## Saksutgreiing

Arkivreferanse: 2021/1652-34

## Endring av detaljreguleringsplan for flaumsikring av Bismo - område ved bekkeinntak Fjuken

Figur 1: Kart som viser korleis sikringsanlegga ved inntaket av Fjuken er prosjektert i byggesøknaden frå NVE. Oransje flate er den gjennomgåande driftsvegen, medan anlegget på sørsida er innlaupskonstruksjonen med røyr som går vidare ut mot Ottaelva.

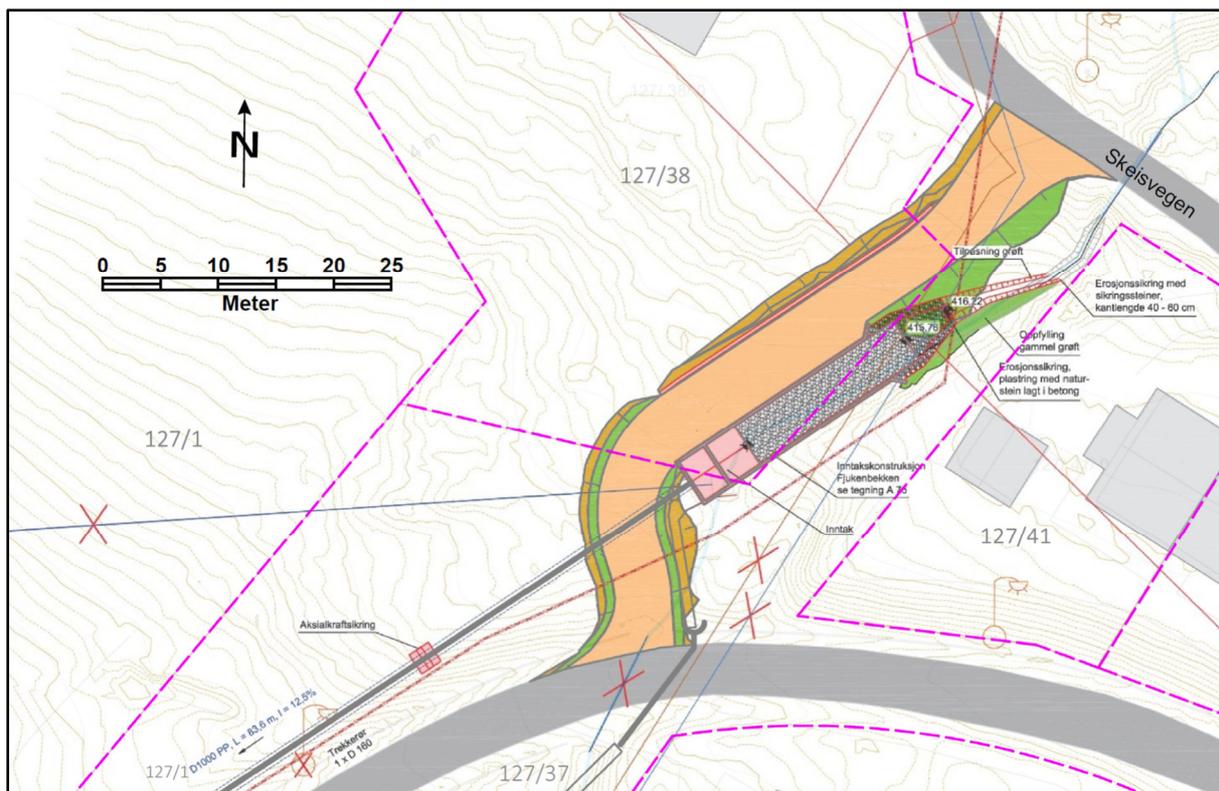
"Detaljreguleringsplan for flaumsikring av Bismo", planid. 34330001, vart vedteken av Skjåk kommunestyre 22.06.2022. Det har etter detaljprosjekteringa av anlegga i regi av NVE, vist seg at det er nødvendig å dimensjonere opp bekkeinntaket av Fjuken i forhold til det som ligg i den vedtekte reguleringsplanen. I den oppdaterte detaljprosjekteringa, er inntaket av Fjuken planlagt med ein større innlaupskonstruksjon som består av et ope sedimentkammer (basseng) støypt i betong. Denne skal samle opp vatnet i bekken og leie vatnet inn i eit røyr som går vidare ut i Ottaelva, og samtidig holde tilbake stein, grus og rekved som kjem med bekken slik at dette ikkje tettar røyret. Inntakskonstruksjonen har breidde på 4 m og ei lengde på om lag 23 m. Med omsyn til at sjukeheimen ligg nedstraums, er anlegget prosjektert for å takle ein 1000-års flaum med 40 % klimapåslag. Anlegget er dimensjonert etter flaumberekningar og gjeldande regelverk i byggtknisk forskrift TEK 17. Det er dessutan planlagt eit sikringsrekkverk på toppen av konstruksjonen. Ein viser til vedlegg av teikning A75 som viser detaljutforming av konstruksjonen.

Anlegget vil strekke seg lenger opp langs bekken enn i dei opphavlege planane frå NVE. I tillegg er det nødvendig å bygge ein permanent driftsveg langs inntakskonstruksjonen for å kunne ta ut og køyre bort det som vil bli samla opp i denne. Da terrenget er bratt, må denne vegen vere gjennomgåande, da det vil vere vanskeleg å rygge for ein traktor med hengar/lastebil med fullt lass. Ved ein flaumsituasjon vil anlegget kunne fyllast opp raskt med stein, grus, rekved og anna rask, slik at det vil vere viktig å ha god tilgang til anlegget. Driftsvegen vil vere stengt for anna motorisert trafikk. Kartutsnittet under viser korleis NVE har planlagt og detaljprosjektert anlegget.

Figur 2: Utsnitt av gjeldande reguleringsplan for vedteken av kommunestyret 22.06.2022.

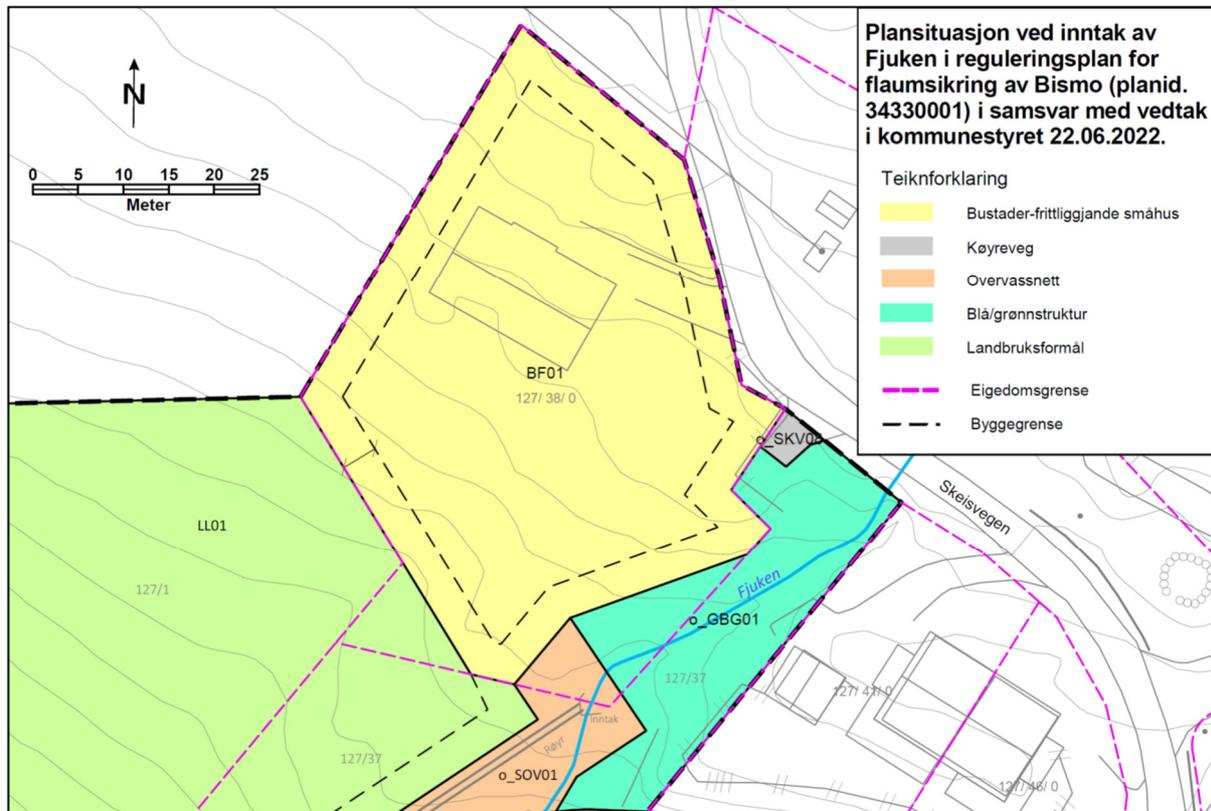
Forslaget til reguleringsendring tek utgangspunkt i den reguleringsplanen ein har i området i dag, som altså var vedteken av kommunestyret 22.06.2022. I denne var det ikkje sett av større areal til ein inntakskonstruksjon som det no viser seg at det er behov for. Utsnitt av gjeldande reguleringsplan viser plansituasjonen for området ved bekkeinntaket:

Figur 3: Utsnitt som viser forslag til endring av reguleringsplanen frå kommunens plankontor.

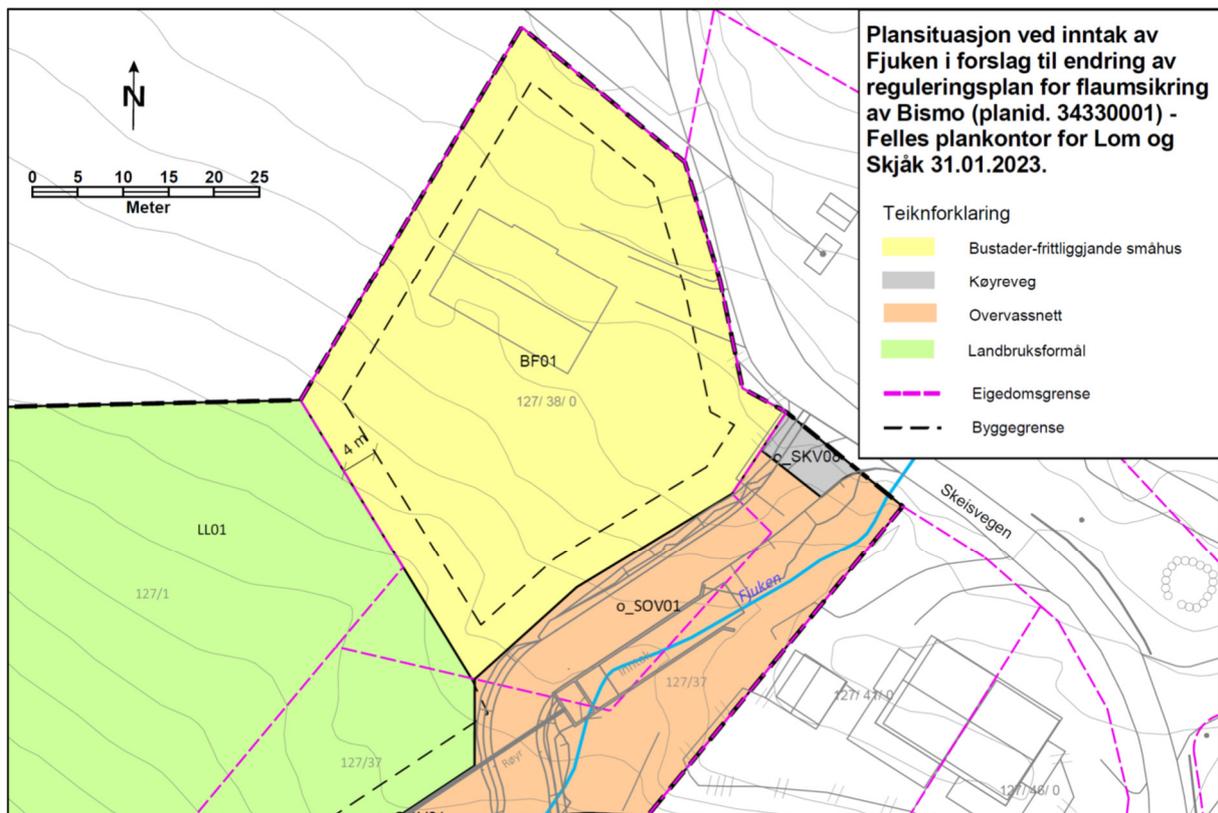
Kartfigur 3 under viser utsnitt av forslaget til endring av reguleringsformål.

Dei endringane av arealformål som ein her foreslår omfattar eit areal på til saman 786 m<sup>2</sup>.

Føreslege utviding av reguleringsformål for *Overvassnett* (o\_SOV01) utgjer eit areal på 762 m<sup>2</sup>, og er i gjeldande plan regulert slik:

- 156 m<sup>2</sup> er bustadformål (BF01)
- 565 m<sup>2</sup> er blågrøn struktur (o\_GBG01)
- 41 m<sup>2</sup> er landbruksformål (LL01)

Føreslege utviding av reguleringsformål for *Vegformål* (o\_SKV08) for vendehammaren til Skeisvegen, utgjer eit areal på 24 m<sup>2</sup>, og er i gjeldande plan regulert slik:

- 24 m<sup>2</sup> er regulert som blågrøn struktur (o\_GBG01)
